改善箇所説明図

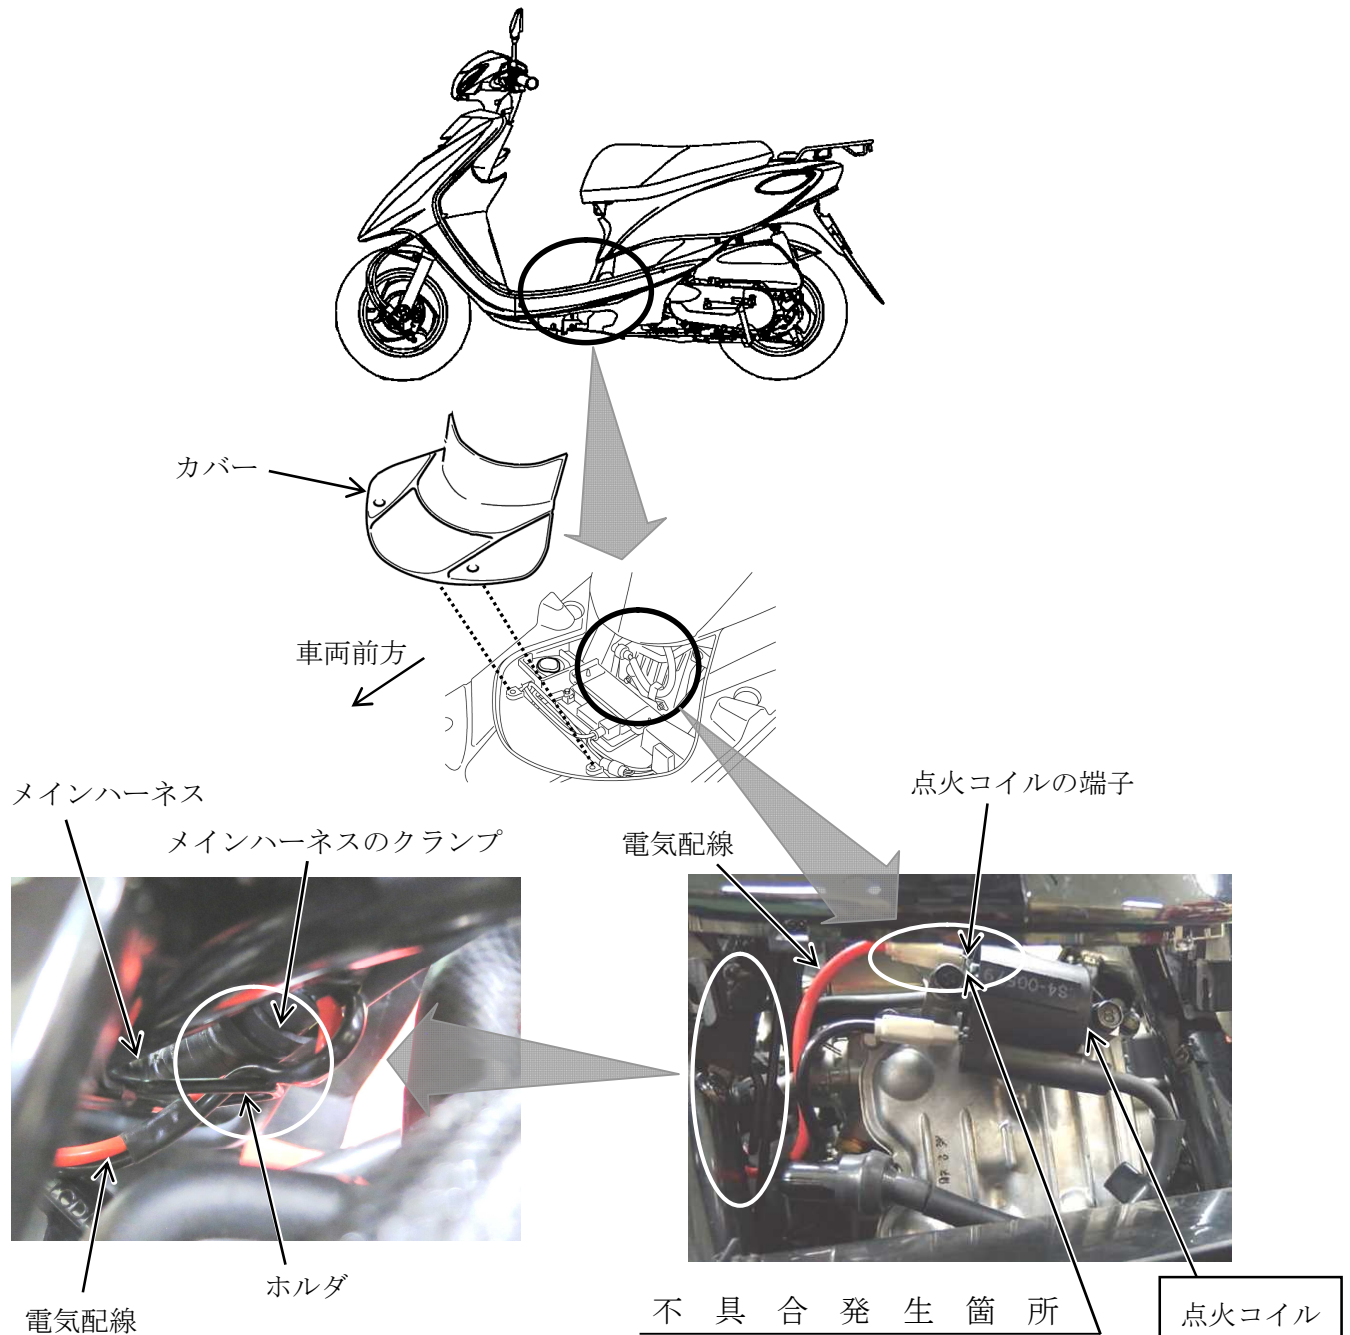
原動機において、点火コイルの電気配線の配索設計が不適切なため、電気配線がホルダとメインハーネスのクランプの間に挟まることがある。また、点火コイルの端子の製造が不適切なため、端子の強度が不足しているものがある。そのため、低温時に電気配線の被覆が硬化した際に、車両の走行振動で電気配線が振れると点火コイルの端子に繰り返し応力が加わり亀裂が発生し、最悪の場合、点火コイル端子が折損して走行中にエンジンが停止し、走行不能となるおそれがある。

改善の内容：全車両、点火コイルを良品と交換するとともに、電気配線の配索を点検し、ホルダとメインハーネスのクランプの隙間に電気配線が挟まっているもの若くは隙間が小さいものは、配索を修正する。

識別：メインスタンドの車体取付部付近に白ペイントを塗布する。
